Servicemeddelande

PRODUKT	AVD	GRUPP
P	6	60
BETR.		NR.
Hjulinställning		7
		DATUM
240/260		Sept. 84

Ändring av rekommenderade värden på cambervinklarna

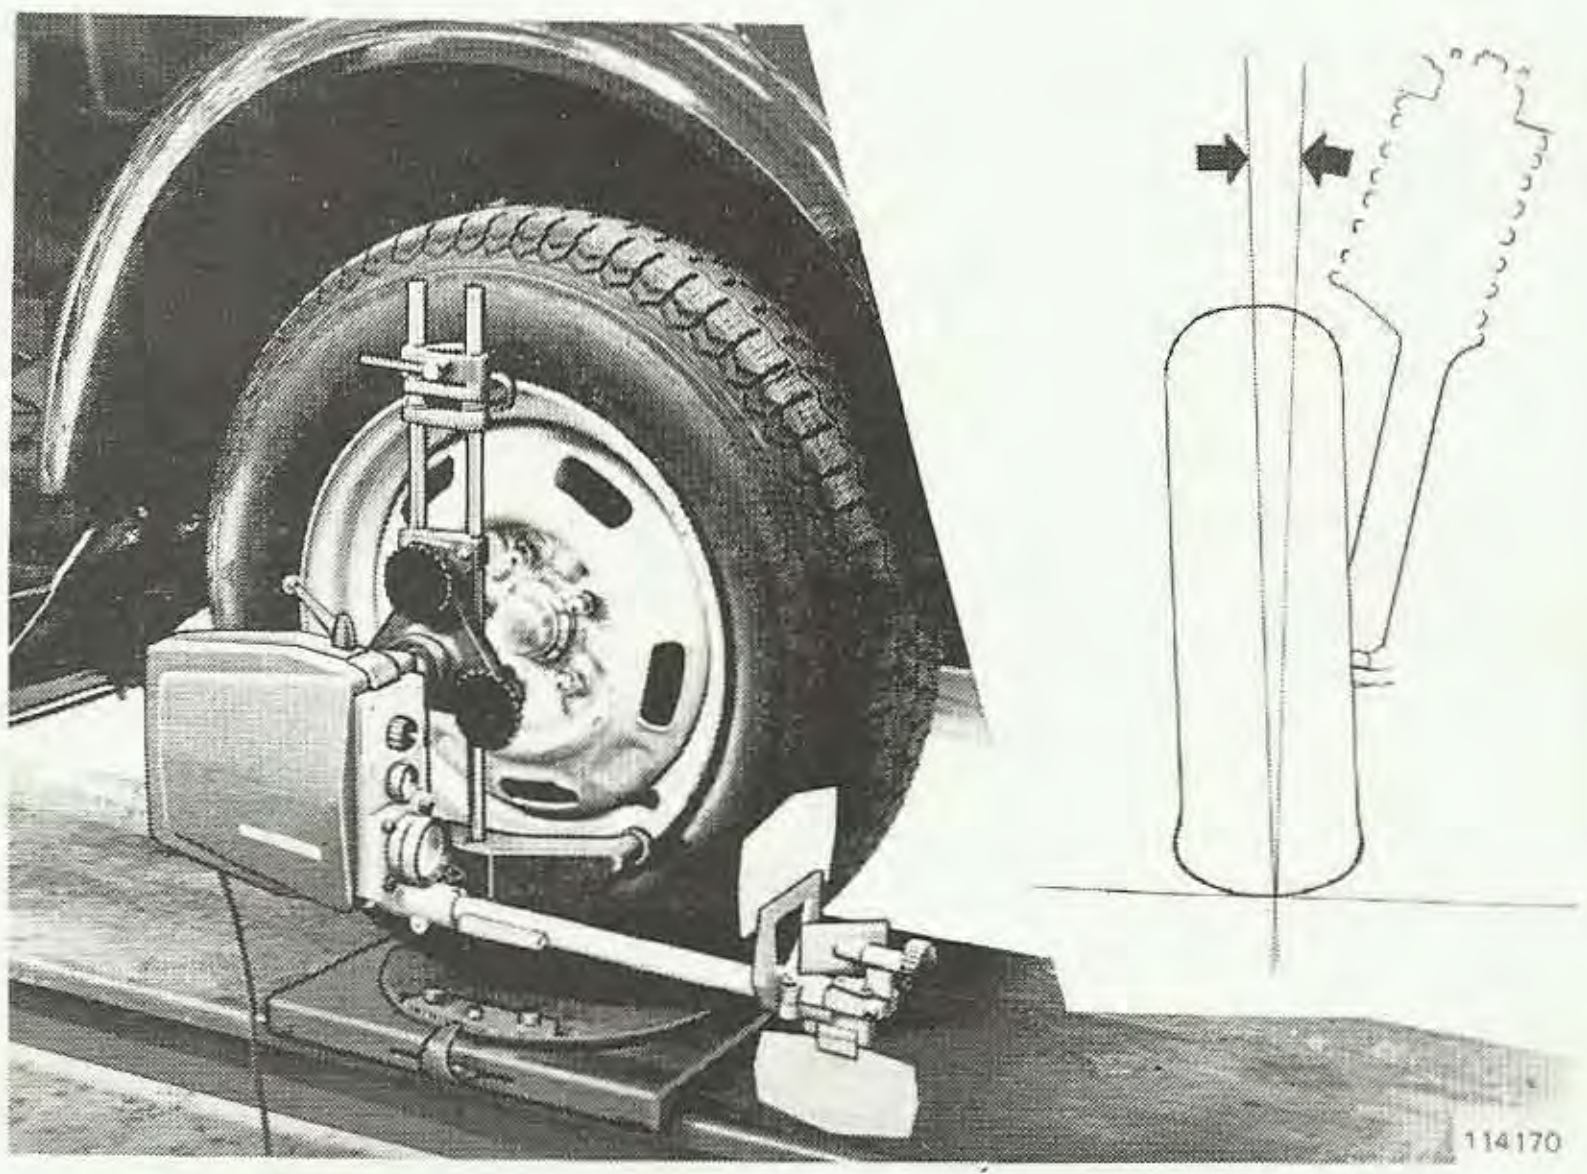
Nya rekommenderade campervärden har införts löpande på årsmodell 1985. Dessa är:

$+1/2^\circ \pm 1/4^\circ$ ($+1/4^\circ$ till $+3/4^\circ$). Värdena är nu samma på alla 240 och 260 inkl GLT och Turbo.

Skillnaden mellan höger och vänster sida bör vara så liten som möjlig, dock max $0{,}5^\circ$.

På bilar där problem med ytterskulderslitage på framdäcken förekommer ska cambervinklarna justeras till lägsta möjliga värden.
